PROGETTO DEFINITIVO PER LA REALIZZAZIONE DI UN PARCO EOLICO DENOMINATO "LUMINU" COMPOSTO DA 17 AEROGENERATORI DA 6.6 MW, PER UNA POTENZA COMPLESSIVA DI 112.2 MW SITO NEI COMUNI DI BARUMINI, ESCOLCA, GERGERI, LAS PLASSAS E VILLANOVAFRANCA (SU), CON OPERE DI CONNESSIONE NEI COMUNI DI BARUMINI, ESCOLCA, GENONI, GERGERI, GESTURI, LAS PLASSAS, NURAGUS E VILLANOVAFRANCA (SU)

Relazione di accompagnamento alle richieste di integrazioni

WGG_R_000

Figura 8.2 - Procedimenti di bonifica in corso in un buffer di 10km dal sito di progetto (scala comunale). Fonte: Rapporto ISPRA 337/2021 "Lo stato delle bonifiche dei siti contaminati in Italia: i dati regionali"

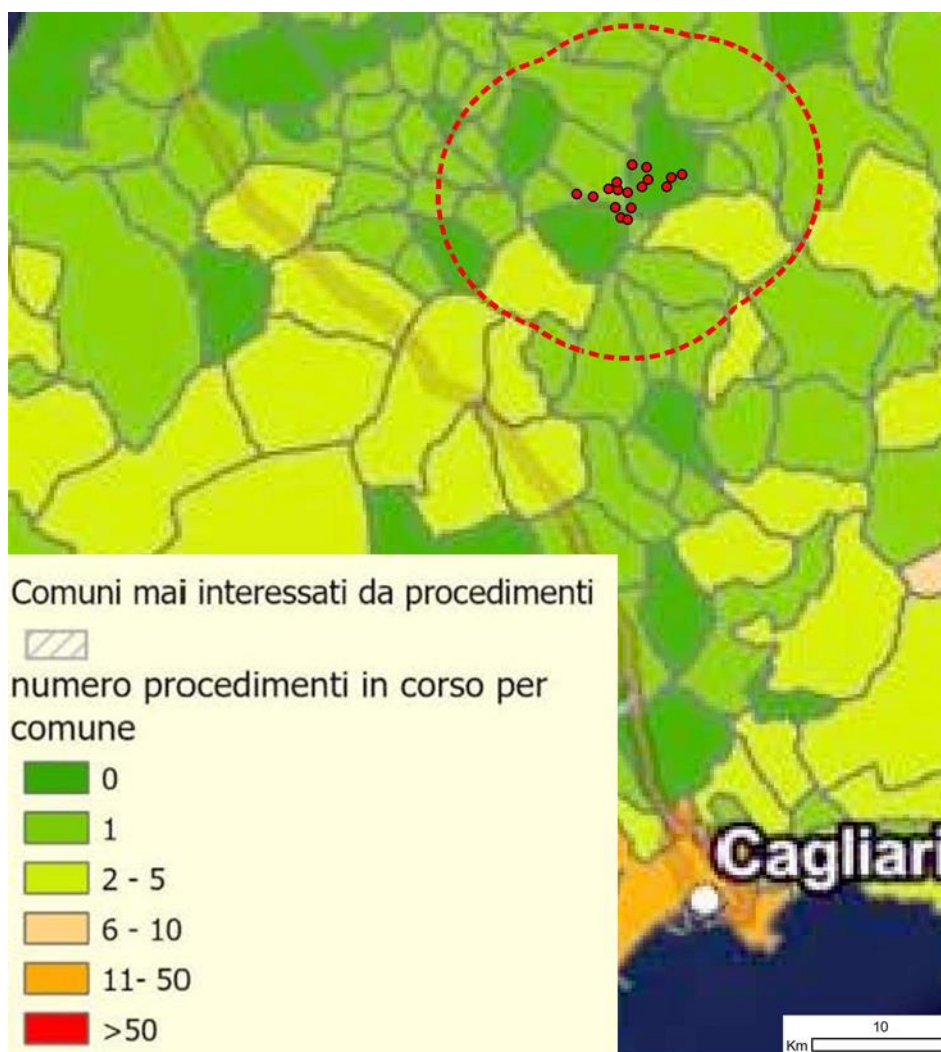
8.2.11 8.2.k Breve relazione da cui emerga se vi siano o meno aree attraversate dal cantiere o prossime allo stesso (raggio 10 km), e comunque oggetto di scavo/rinterro, definite contaminate o potenzialmente tali ovvero per le quali sia noto il superamento delle CSC di cui alla Colonna A della Tabella 1, Allegato 5, Parte Quarta, Titolo V, del D.Lgs. 152/06 e ss.mm.ii	22

Gli unici dati pubblici e ufficiali relativi al tema in oggetto sono quelli contenuti nell'*Anagrafe dei siti oggetto di procedimento di bonifica – ISPRA*, quindi aree contaminate sottoposte al processo di bonifica. Sono stati analizzati i più recenti dati ISPRA, che per l'indisponibilità del WEB-GIS dedicato "MOSAICO" non sono georiferiti ma solo sintetici alla scala comunale, e provengono dal *Rapporto ISPRA 337/2021 "Lo stato delle bonifiche dei siti contaminati in Italia: i dati regionali"*. In un raggio di 10 km dall'area di Progetto si evince che (Figura 8.2):

- per i comuni di Gergei, Villanovafranca, Lunamatrona e Tuili non sono censiti procedimenti in corso
- per i comuni di Segariu, Selegas, Guamaggiore, Guasila, Gesico, Escolca, Pauli Arbarei, Siddi, Las Plassas, Ussaramanna, Turri, Barumini, Serri, Genuri, Nurri, Setzu, Gesturi, Nuragus, Isili e Nurallao un solo procedimento è in corso;
- per i comuni di Villamar e Mandas i procedimenti in corso sono in numero compreso tra 2 e 5;
